Dato: 15.05.2023
Ders ref: 201104057-112
Vår ref: 1416293

Kommentarer til høringsinnspill Hemsil 3

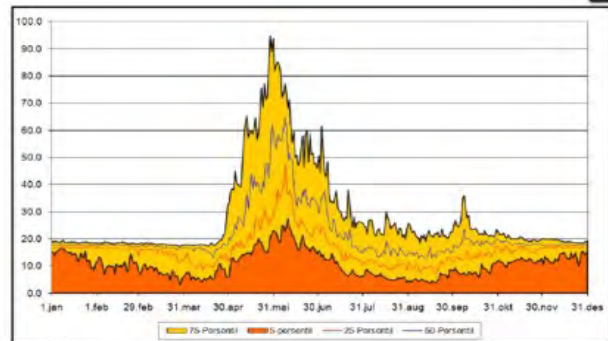
Ål, Gol og Hemsedal kommuner v/Advokatfirmaet Lund & Co DA (på vegne av kommunene) har spilt inn synspunkter på konsekvenser for magasinutnyttelse i Gyrinos-Flævatn og «effektkjøring». Det vises til brevets punkt 2.2 og 2.4. Kommunene påstår at «det ligger i sakens natur at nye Hemsil 3 kraftverk vil endre reguleringen vesentlig» og at «økt slukeevne føre til mer effektkjøring», samt at «Hemsil 3 kraftverk medfører et helt annet vannføringsregime som ikke er vurdert i revisjonssaken».

Etableringen av Hemsil 3 vil ikke endre tappepraksis for Gyrinos-Flævatn eller fyllingsforløpet i magasinet. Slukeevnen i Hemsil 1 er ikke endret selv etter skifte av turbinene nylig. Hensikten med Hemsil 3 er først og fremst å utnytte tilsiget til Eikrebekkdammen bedre. Det gjøres ved å redusere flomtaket, forbedre virkningsgraden i anlegget og utnytte inntaksbassenget Eikrebekkdammen – innenfor de vilkår som er gitt – til effektkjøring når samfunnet har behov for det og til å tilby tjenester til balansemarkedene.

Figur 7.5, 25, 50 og 75 persentilen (Verdier i m³/s).

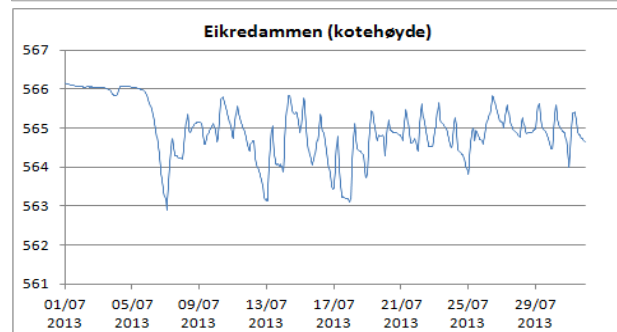
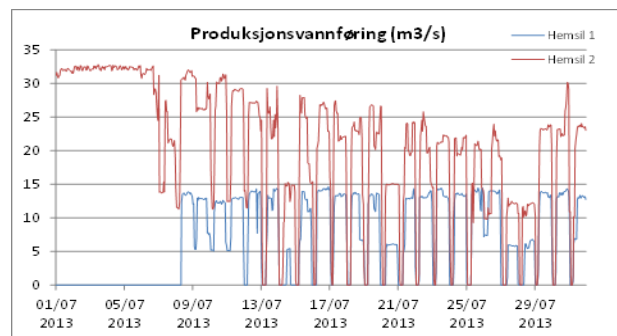
7. Kjører dere Hemsil 1 med effektkjøring parallelt (ev. med liten tidsforskyvning) med Hemsil 2? Hvis dere ikke gjør det, hvorfor ikke? Poenget kunne være å redusere behovet for store vannstandsendringer i Eikredammen sommerstid, og i tillegg øke produksjonen i Hemsil 2 (og ev. 3) ved økt fallhøyde.

- Vi utnytter Eikredammen og Hemsil 2 (100 MW) optimalt etter forbrukernes effektbehov, særlig i sommersesongen.
- Kraftsystemets behov følger i dag i hovedsak forbruksmønsteret, men fremover vil stor variasjon i nyeregulerbarproduksjon stille nye krav til kraftsystemet.
- Vi har insentiv til å holde Eikredammen høy, men det er ikke alltid ønskelig eller mulig (til alle perioder og i alle årstider)
- Pga. forbruksvariasjonene mellom dag og natt er det alltid ønskelig med effektkjøring i Hemsil. Hvis det er mulig å få til i deler av sommersesongen blir effektkjøringen parallell (primært i vannrike år).
- Hemsil 1 står stort sett om sommeren. Vi prioriterer oppfylling av Flævatn om sommeren. I vannrike år, kan det være hensiktsmessig med parallell effektkjøring i de to verkene. Se neste side.

- Hvis det er en våt sommer og Flævatn ligger an til å fylles tidlig, forhåndstapper vi fra magasinet i juli–september. Da blir det stort sett parallell effektkjøring.
- Figuren viser parallell effektkjøring i juli 2013. Dette er ikke en årvisst situasjon.
- Det kan være noe parallell effektkjøring i Hemsil 1 og 2 i mars –mai og oktober. I mai –september fylles normalt Flævatn, og det er normalt ingen produksjonskjøring i Hemsil 1.
- Vinterstid må Hemsil 1 gå for fullt nesten hele tida for at vi skal klare å tappe ned Flævatn, og det er derfor lite rom for parallell effektkjøring .
